| <p>Opera</p> | <p>Impianto Eolico composto da n.10 aerogeneratori da 6 MW per una potenza complessiva di 60 MW nel Comune di San Severo (FG) alla Località "La Camera"</p> | | | | |
| <p>Oggetto</p> | <p>Folder: INTEGRAZIONI VIA</p> <p>Nome Elaborato: 2020.10.20_IntVIA MATTM ID_VIP4975_L6IRSH2_Controdeduzioni Integrazione</p> <p>Descrizione Elaborato: Controdeduzioni ed Integrazioni</p> | | | | |

| Titolo: | Controdeduzioni MATTM DGVA D2 Prot.38623 | |

Figura 1 – Particolare Inquadramento CTR – Nuova soluzione di connessione

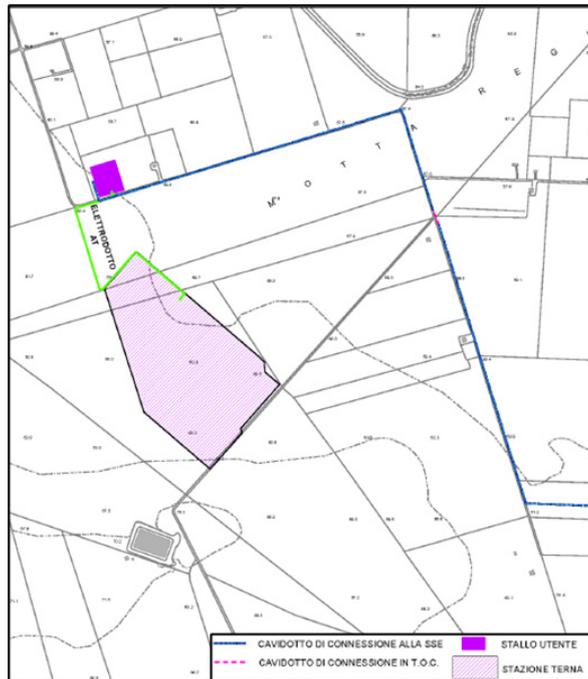
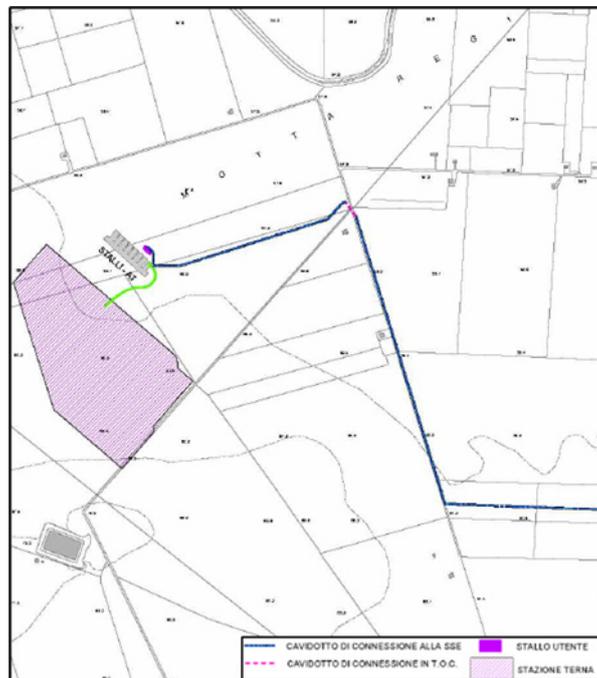
Si precisa che tutte le integrazioni richieste nelle note suddette sono state elaborate con riferimento alla soluzione di progetto così come modificata a seguito dell'ottenimento del benessere tecnico da parte da Terna Spa e contestuale variazione della localizzazione degli impianti di utenza per la connessione alla rete elettrica nazionale, come nel seguito rappresentata:

Immagine 1_Aree influenza acustica

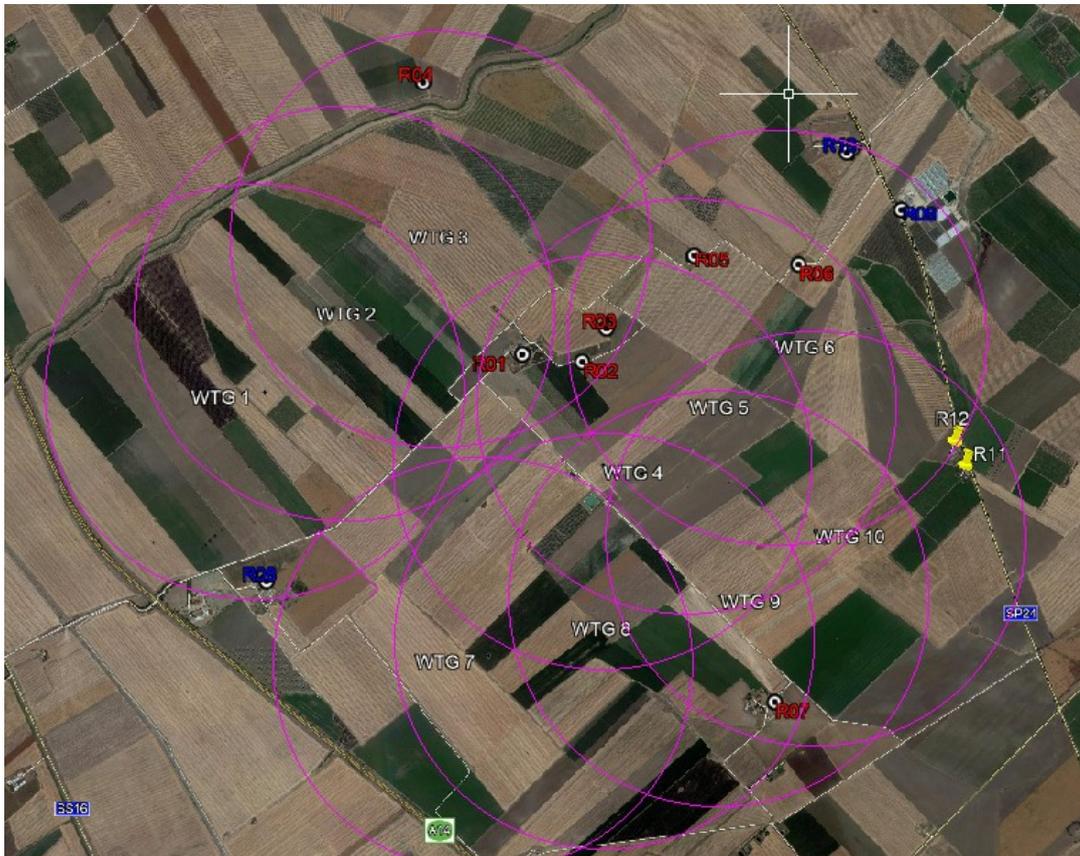
All'interno di questi buffer ricadono n. 2 ulteriori ricettori rispetto a quelli considerati nella valutazione previsionale di impatto acustico, identificati con le sigle R11-R12 ed integrati nella tabella 1 seguente.

Figura 1 – Tav. 6.1. Rischio archeologico

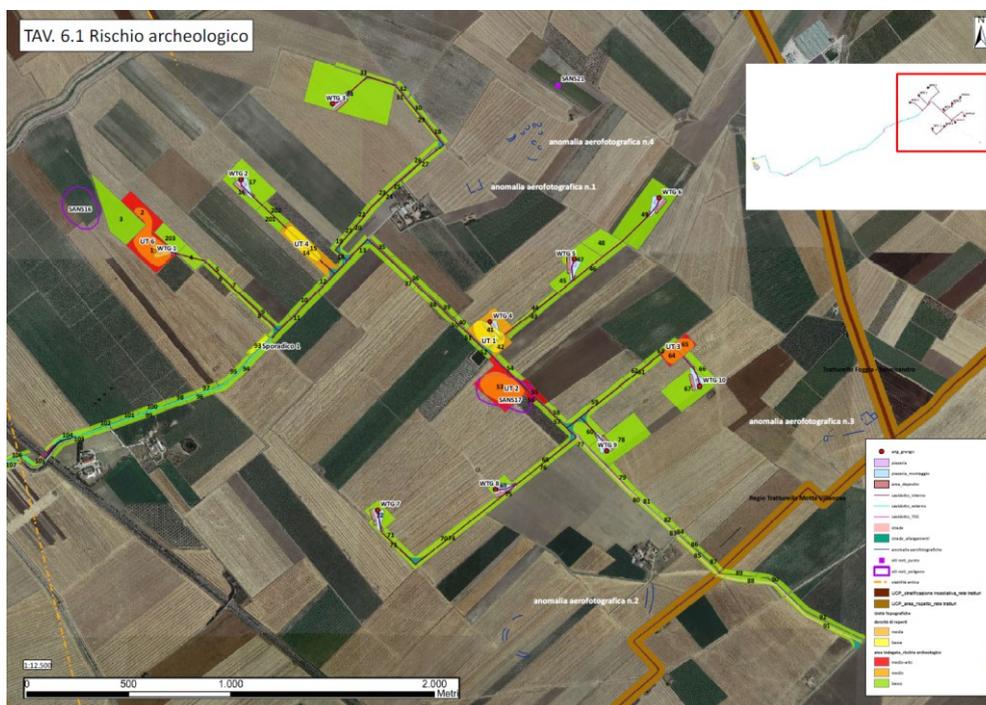
- AREA DELL'UT 1 (Tav. 6.1) , che interessa area adiacente la WTG4 e anche la relativa piazzola (compresa parte della piazzola di montaggio e dell'area deposito),, il tracciato della viabilità interna (da realizzare) e del cavidotto interno
 - AREA DELL'UT 4 (Tav.6.1), che interessa area adiacente il tracciato della viabilità interna (esistente) e del cavidotto interno di servizio all'aerogeneratore 2
 - AREA DELL'UT 5 (Tav.6.3) , che interessa il tracciato del cavidotto in alta tensione che collega le WTG al SSE
 - AREA DEL SITO NOTO SANS1/SANS12 (fascia di rispetto area archeologica loc.Motta della Regina) (Tav. 6.3), che interessa un tratto di cavidotto esterno e prossimo alla SSE
- Rischio basso: Si esprime un grado di RISCHIO BASSO per tutte le aree/UR sopra non indicate nell'ambito dei gradi di RISCHIO MEDIO-ALTO e MEDIO

Per ulteriori dettagli si rimanda alle tavole 6.1, 6.2, 6.3 (nel seguito riprese in scala ridotta) nonchè alla Carta rischio archeologico:

Fig.1 : Zoom 1 su mappa di intervisibilità dell’impatto cumulativo con coni visuali interferenziali

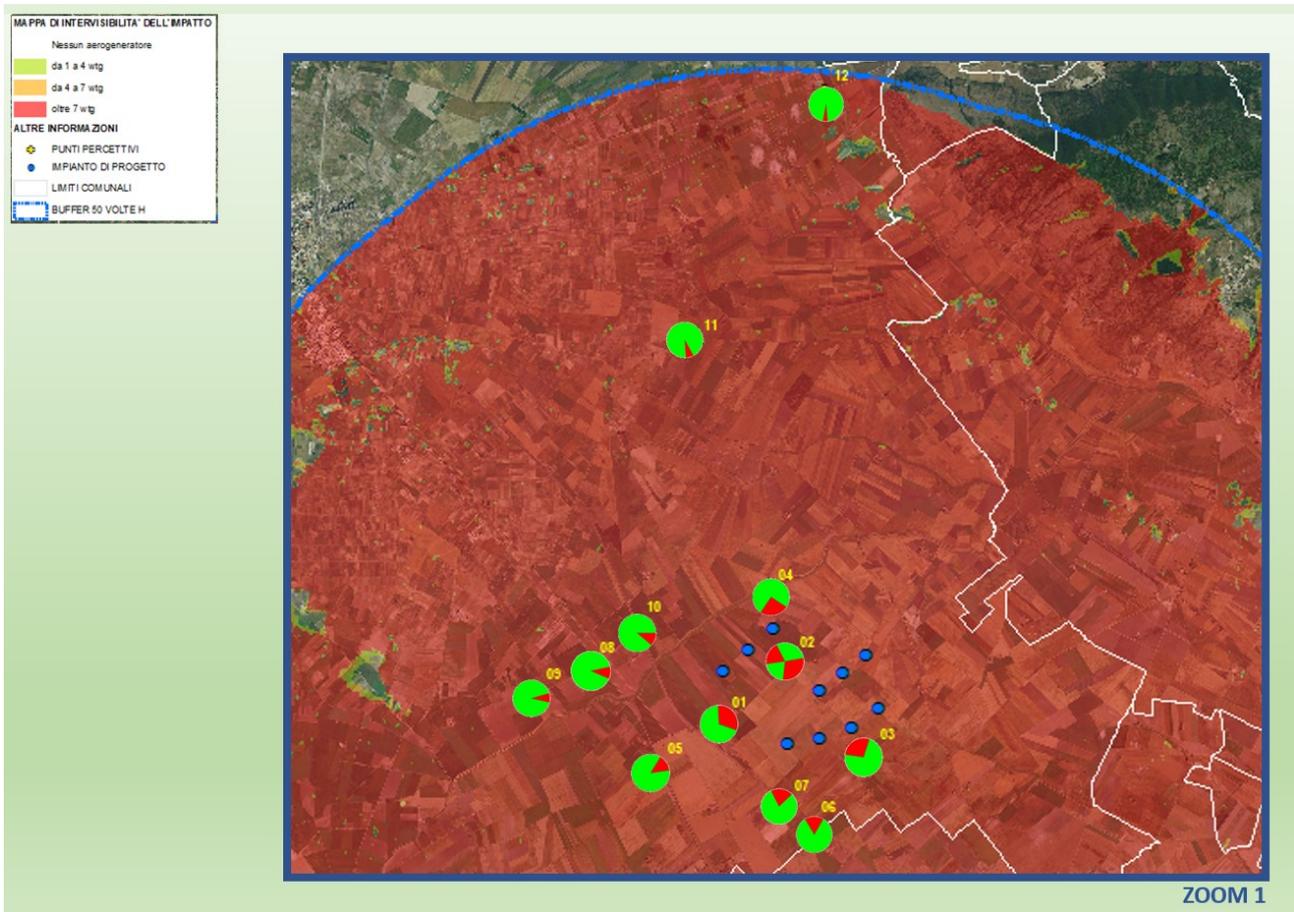
Dall’analisi dei foto-inserimenti realizzati, al fine di identificare il grado di intrusione visuale del progetto, non si ravvisano elementi che possano incidere sull’assetto paesaggistico dell’area interessata dal progetto e che le scelte progettuali effettuate favoriscono l’inserimento del nuovo intervento nel contesto paesaggistico di riferimento rispetto ai beni e luoghi paesaggistici individuati dal PPTR. Si vuole inoltre evidenziare che da tutte le foto simulazioni prodotte si evince che gli aerogeneratori, laddove visibili, collocandosi in un territorio antropizzato con utilizzo agricolo in un contesto infrastrutturale, risultano complessivamente coerenti con la morfologia degli elementi già presenti nel paesaggio (pali della luce, tralicci di elettrodotti, alberi ed elementi verticali di sostegno alle colture, Centrale a biomassa di Enterra, Centrale Gas EnPlus, altri impianti e eolici).
